敦賀発電所2号炉に関する 審査結果の概要(案)

2024年10月

原子力規制庁
地域原子力規制総括調整官(福井担当)
西村 正美

2. K断層の活動性(4/6:地層の層序①)

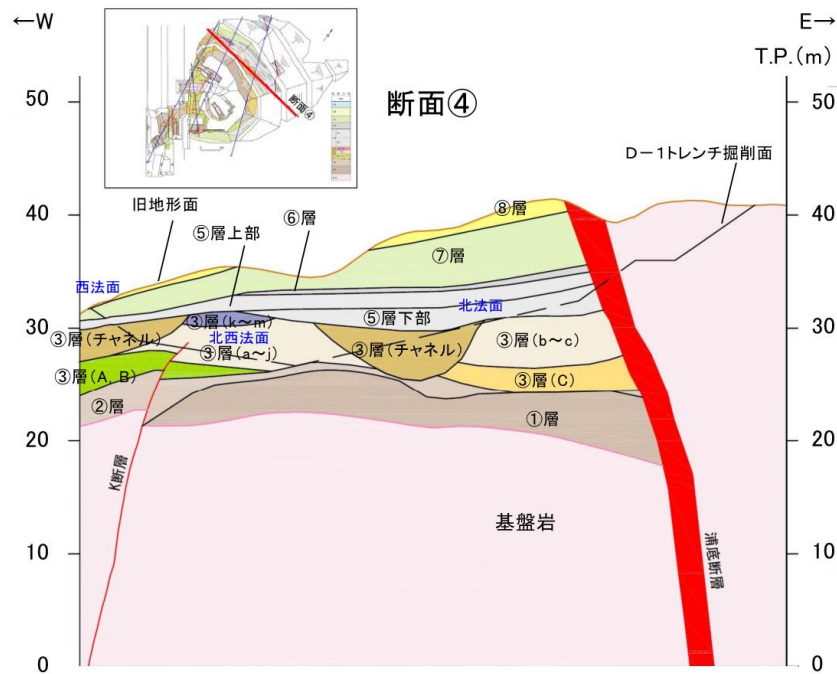
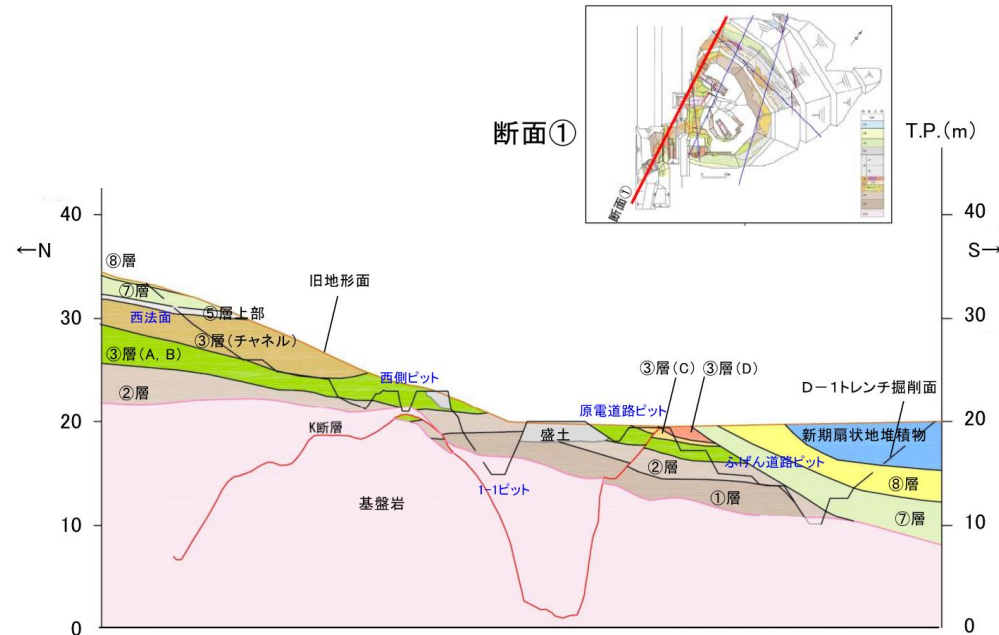
- D-1トレンチ内は、全体的に連続して分布する地層が存在していない。
- K断層の活動性を評価している地層(北西法面の③層)は、浸食で形成された溝(チャネル)に堆積した地層により連続性が断たれ、面的な広がりがなく局所的な地層で構成されている。

2. K断層の活動性(5/6:地層の層序②)

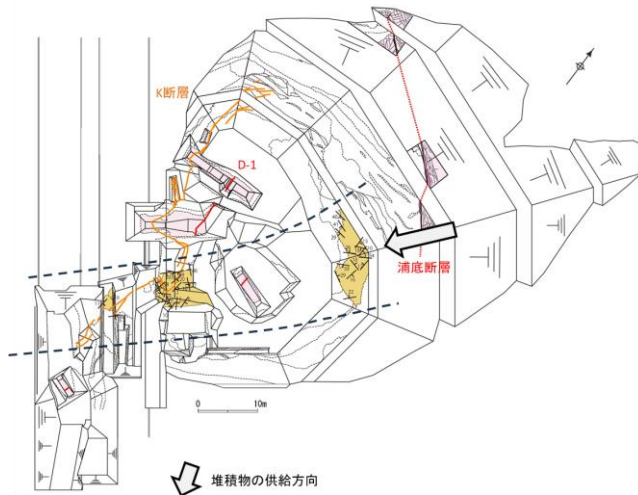
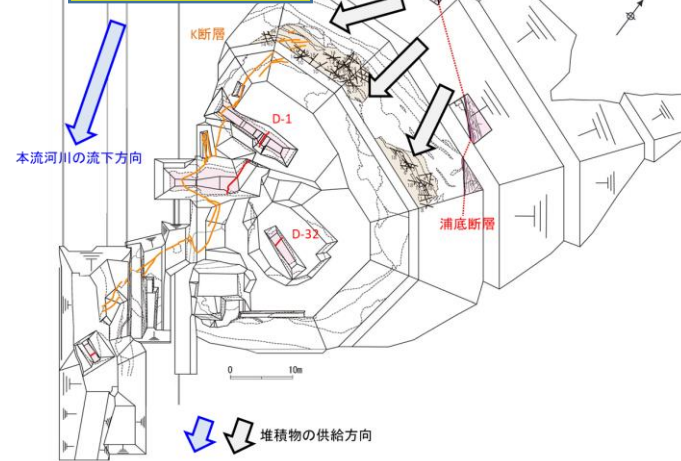
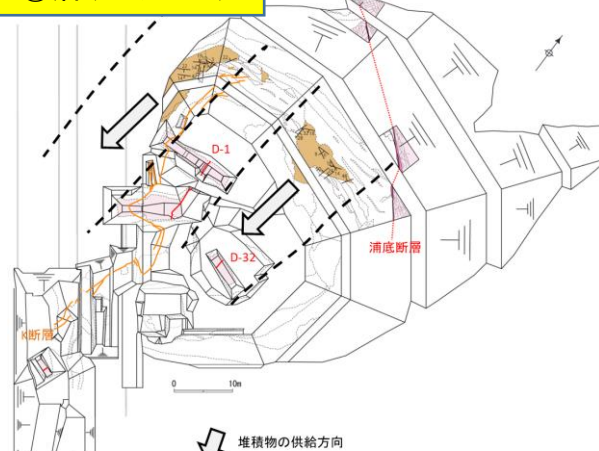
D-1トレンチ内は、全体的に連続して分布する地層が存在していない。

- D-1トレンチの③層は、陸成の堆積層であり、堆積物の供給方向や堆積物が変わるとされており、**静穏な環境下で堆積したとはいえず、K断層の活動前の堆積構造が明確ではない**(変形前後の地層の比較は困難)。

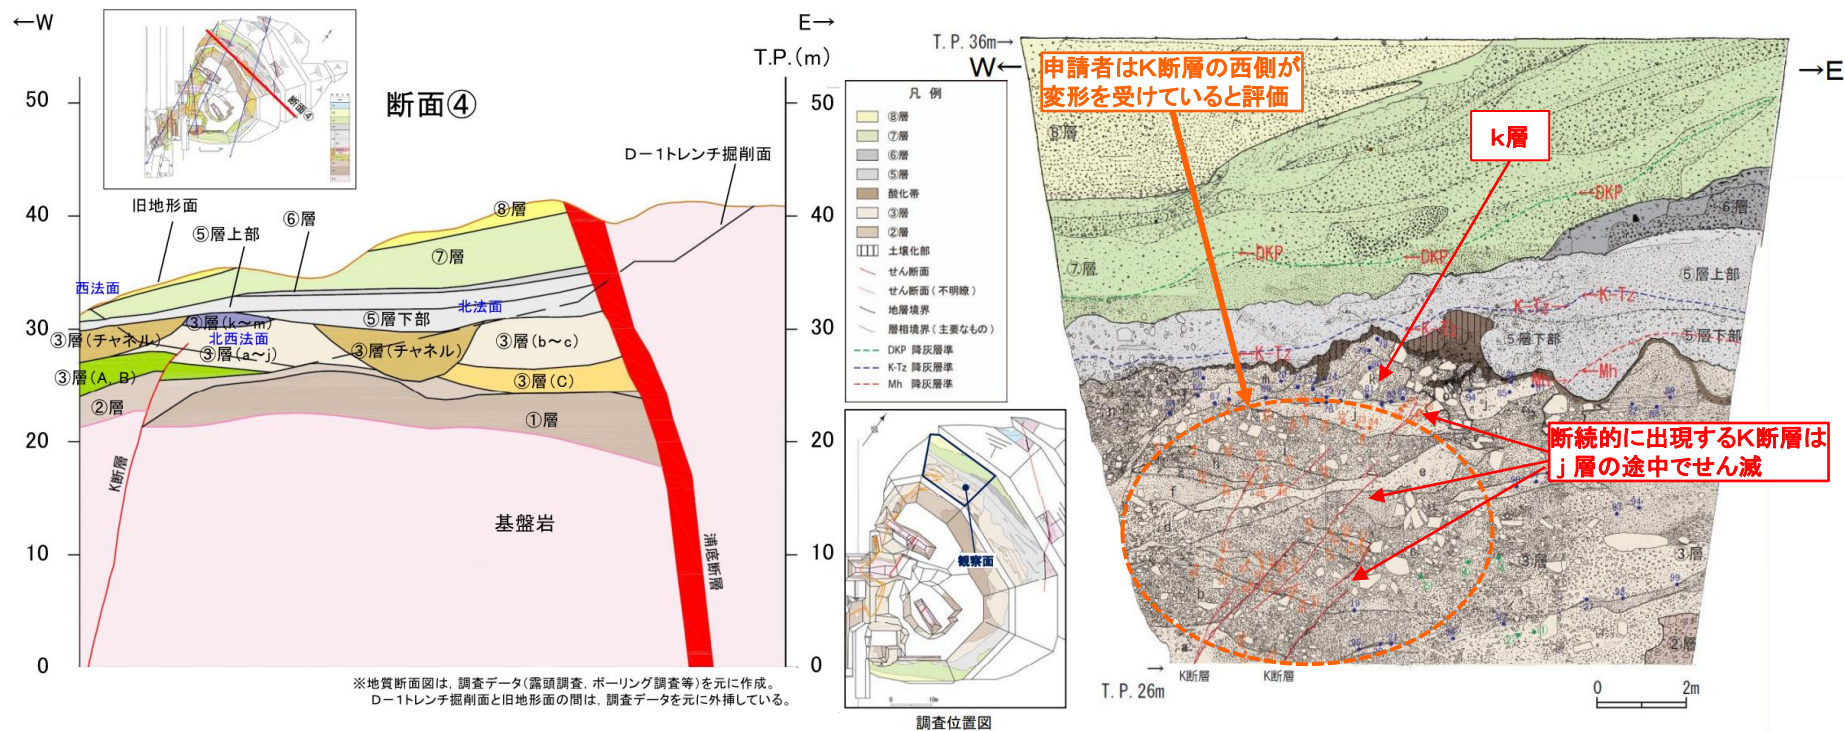
- K断層の変位は、③層中のk層の下位の地層まで及んでいる。
- K断層による変形を受けた地層と、変形を受けていない地層が存在。③層中のk層は変形を受けていないが、k層の下位の地層は断層活動による変形を受けていると評価。(右図のオレンジの点の範囲)

- K断層の変位は、堆積層(k層下位のj層)中でせん滅し(右図参照)、上載地層法の適用は困難。
- k層に変位・変形を与えていないとするならば、上載地層法の判断には③層中のk層の堆積年代が必要。(P8,9)
- 断層活動による変形の有無を判断するためには、変形前の堆積構造との対比が必要。(P10,11)

2. K断層の活動性(2/6:堆積年代の評価①)

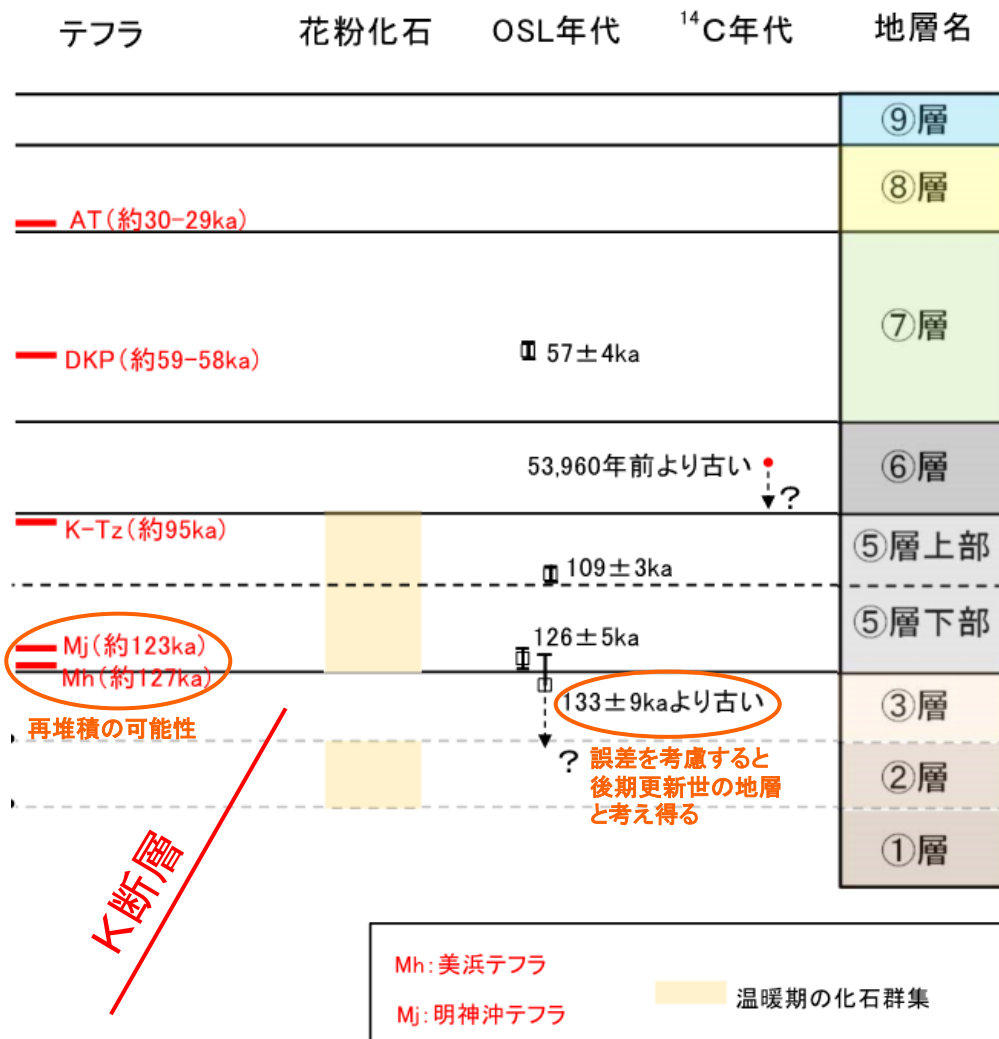
- ⑤層上部は、火山灰(テフラ)分析、光ルミネッセンス(OSL)年代測定等から、約10万年前の地層と評価。⑤層下部は、テフラ分析、OSL年代測定等から約12～13万年前の地層と評価。
- ③層は、⑤層の下位にあり、⑤層との間に時間間隙がある(③層の最上部が土壌化している)と評価されることから約12～13万年前より古い地層と評価。

- ⑤層上部の堆積年代については、テフラ分析、花粉分析及びOSL年代測定の結果から、MIS5c(約10万年前)と評価。
- ⑤層下部の堆積年代については、テフラ分析、花粉分析及びOSL年代測定の結果から MIS5e(約12～13万年前)と評価できる可能性があるが、再堆積の可能性等も踏まえると、⑤層下部が MIS5c(約10万年前)の堆積であることは否定されていない。
- ③層と⑤層との間の褐色部については、土壌化するだけの相当の期間があったとしているが、その具体的な期間は示されていない。
- ③層の堆積年代については、原電道路ピットでのOSL年代測定の結果は、誤差を考慮すると、**後期更新世以降(約12～13万年前以降)**に堆積した地層であることが否定できておらず、また、①層及び②層も含めて、その堆積年代を評価できていない。

3. K断層の連続性(1/8:敷地の破砕帯の連続性評価基準)

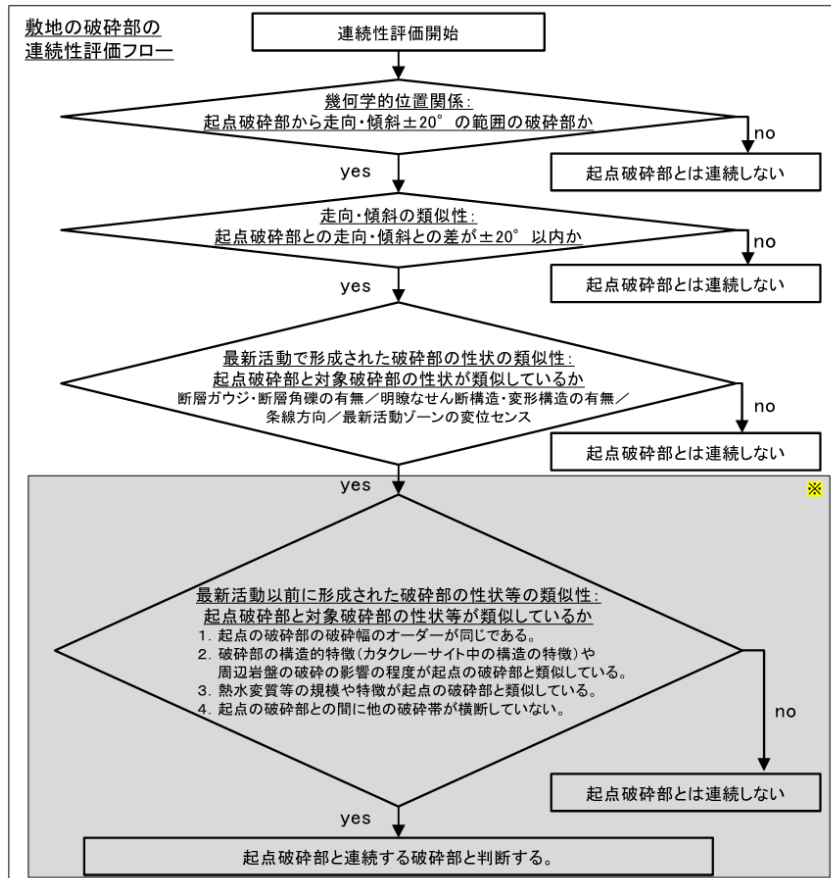
- 申請者が設定した敷地の破砕帯の連続性評価基準は、評価フローに基づき、判断項目一つごとに“ふるい”にかけて、連続する破砕部かどうかを判断している。
- 評価フローの3つ目の「最新活動で形成された破砕部性状の類似性」においても、「断層ガウジ・断層角礫の有無」といった個々の項目で“ふるい”にかけている。

3. K断層の連続性(2/8:連続性評価結果の内容①)

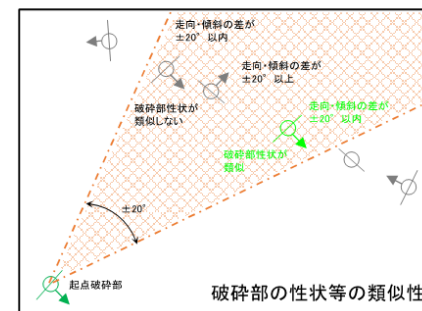
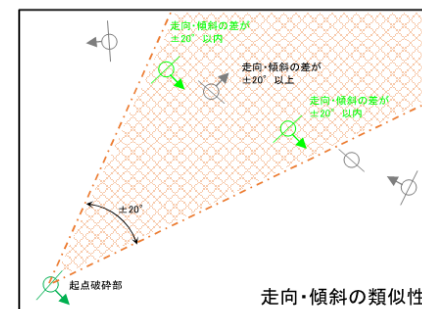
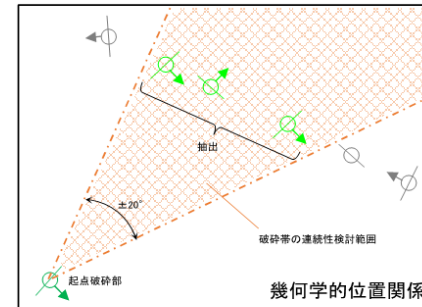
- D-1トレンチ南方のボーリングコア(H24-D1-1孔)は、評価フローに基づき観察結果を用いてK断層は連続していないとしている。

- 連続性評価基準は、その評価フローに基づき判断を行うと、1つの評価項目の結果に違いがあれば、他の評価項目で類似するとなっても、破砕部の性状は類似しない(=連続しない)と判断する結果となっており、**評価が安全側に行われているとはいえず、評価結果の信頼性が乏しいことを確認。**
(④の例では、「変位センス」以外の評価項目の結果は、すべて類似するとの評価)

3. K断層の連続性(3/8:連続性評価結果の内容②)

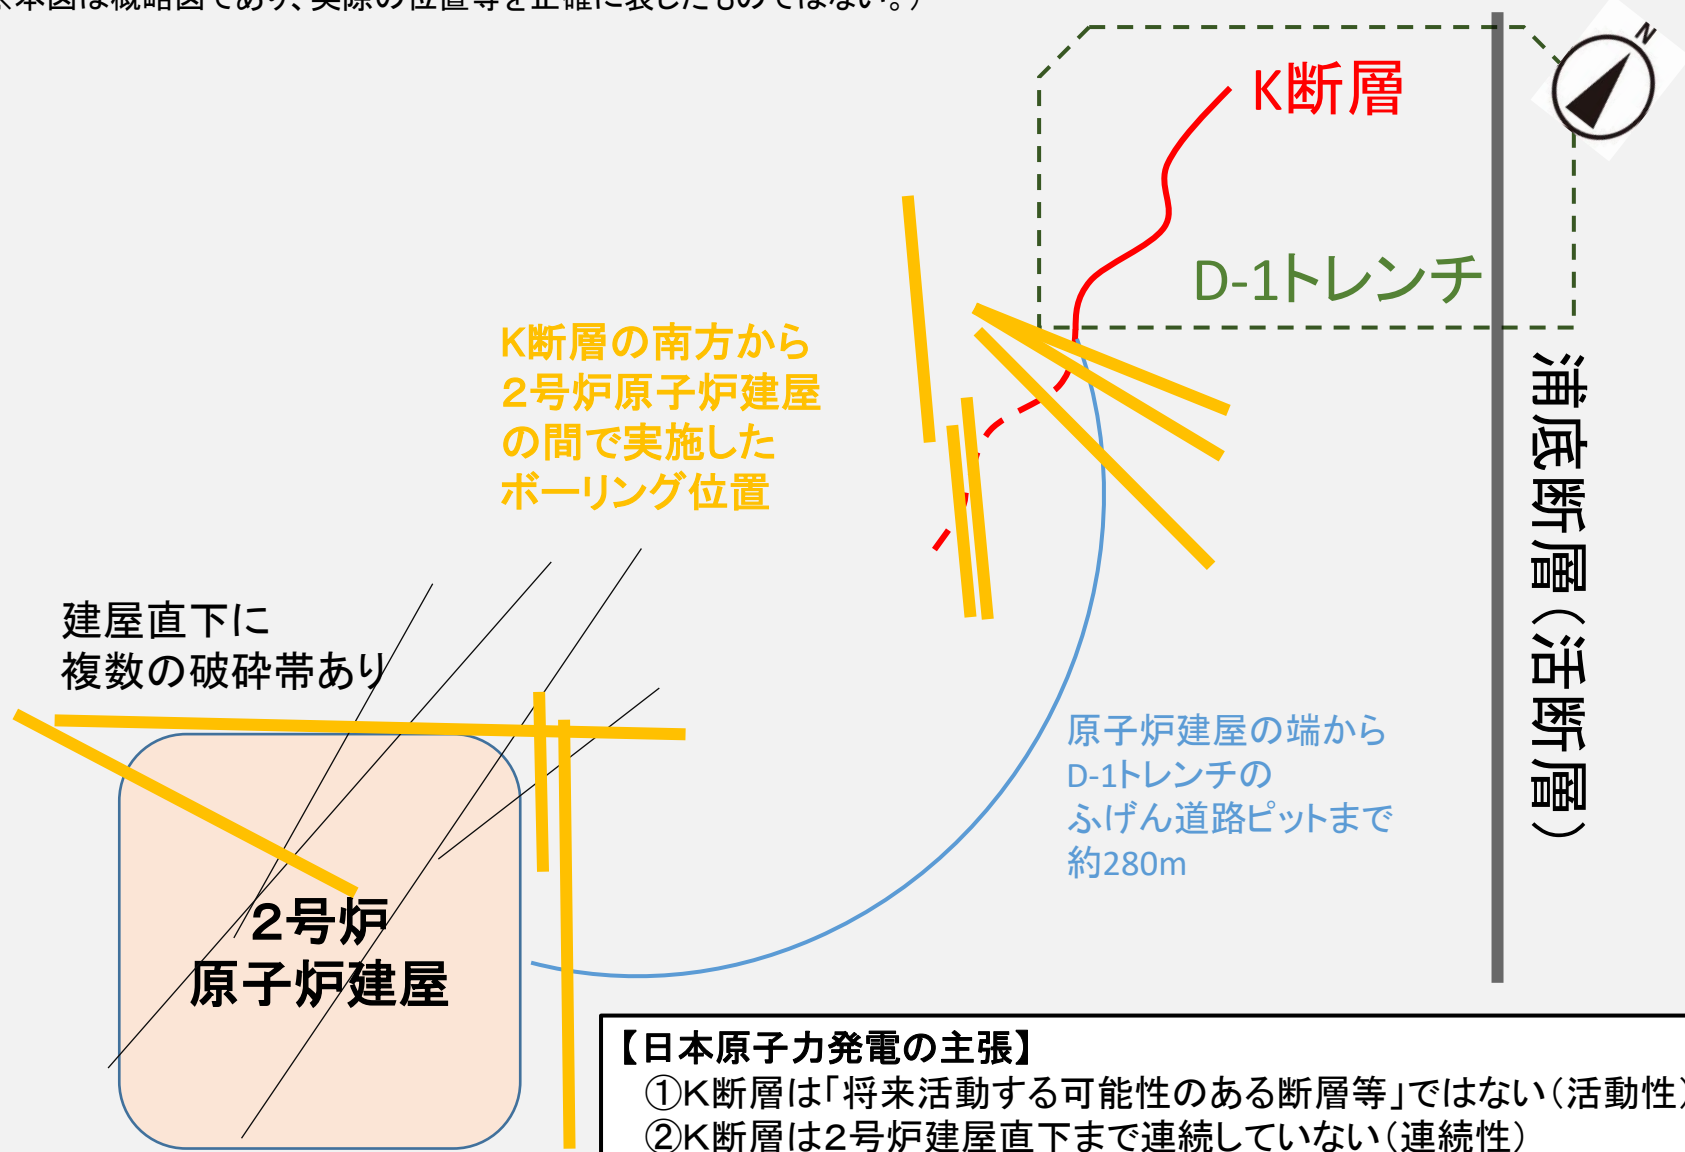
- おおむね同位置(約2mの離隔)で掘削された2つのボーリング孔について、ほぼ同一深度にある破砕部は、ボーリングコアの観察結果からはともに「同じ断層」とされている。
- 一方、申請者が設定した連続性評価基準に基づけば、両破砕部では「断層ガウジ・断層角礫の有無」の評価結果が異なるため、「連続しない(別の断層)」と評価されることとなり、結果が矛盾する。
- 断層岩区分が適切に評価できていることが確認できず、その地質観察による評価の不確かさが大きい。

矛盾している

3. K断層の連続性(5/8:連続性評価結果の内容④)

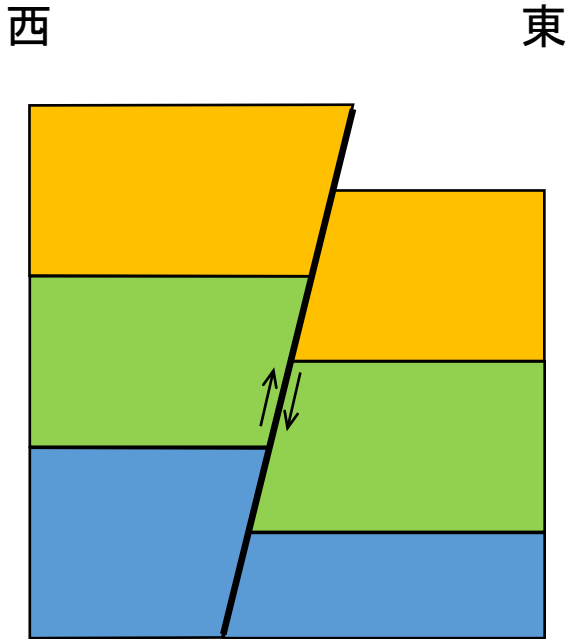
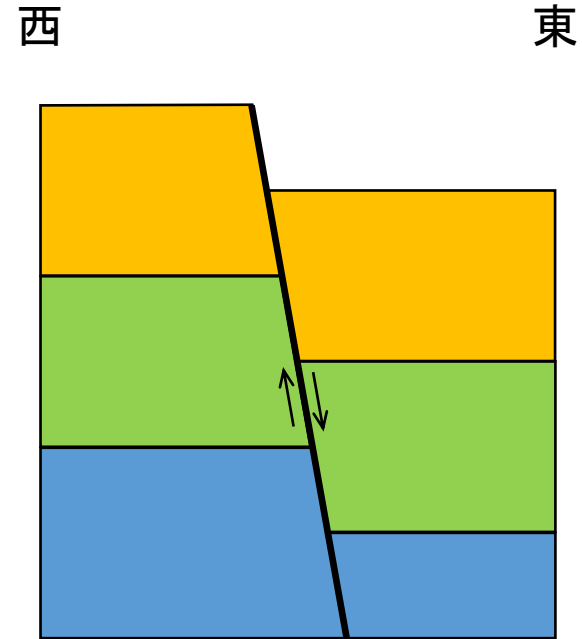
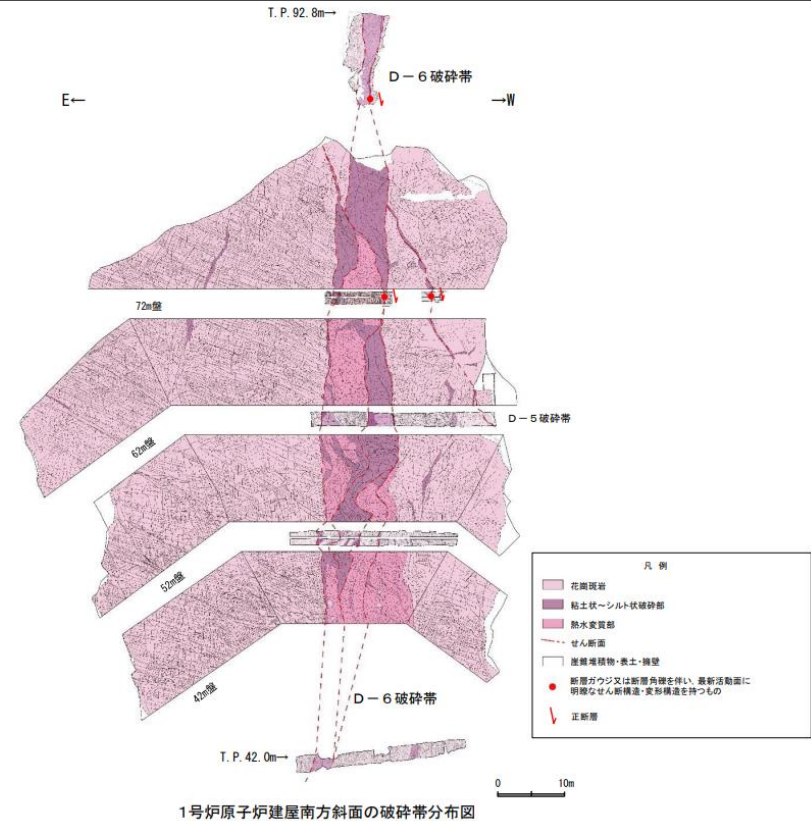
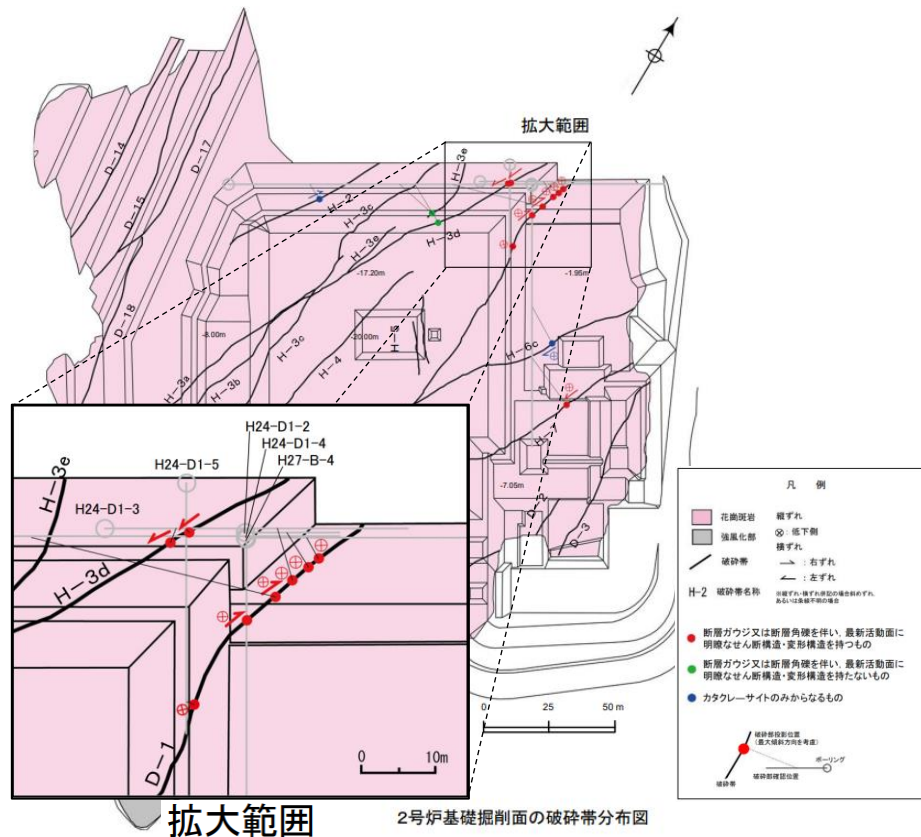
- K断層は、西側隆起の中～高角度の断層で、鉛直に近い箇所(89度)もあり、その傾斜の変化が大きいことも特徴。
- 同じ西側隆起の断層でも、断層の傾斜方向が変化することにより逆断層が、見た目は正断層になる。
- したがって、「変位センスの類似性」については、**変位センス(ずれの方向等)の評価が安全側に行われているとはいえない。**

3. K断層の連続性(7/8:念のための連続性確認(鉱物脈法に基づく検討))

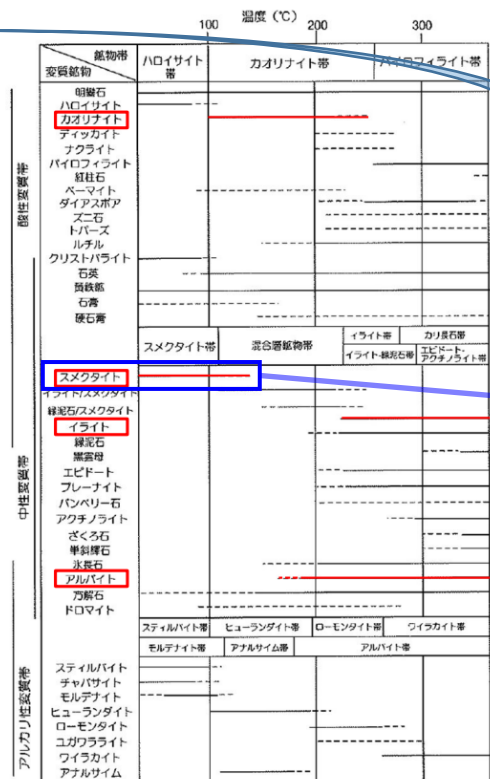
念のための確認の位置付けである鉱物脈法による連続性評価については、鉱物脈が後期更新世以前(約12~13万年前以前)の古い時代の熱水変質作用により生成したものであることが確認できないこと等から、断層活動の最新活動時期が評価できず、連続性の評価に用いることはできない。

破碎部では「微量の検出」又は「不検出」であり、確実に後期更新世以前の熱水変質作用を受けているとはいえない。

母岩の風化部でも破碎部と同程度の検出である。

破碎部の鉱物は、もともと母岩に含まれていた可能性がある。

花崗斑岩の風化部等には含まれていないことから、熱水変質によって生成したと考えられるとしている。

常温環境でも生成される鉱物である。

後期更新世以前の熱水活動により生成したことの確実な根拠にならない。
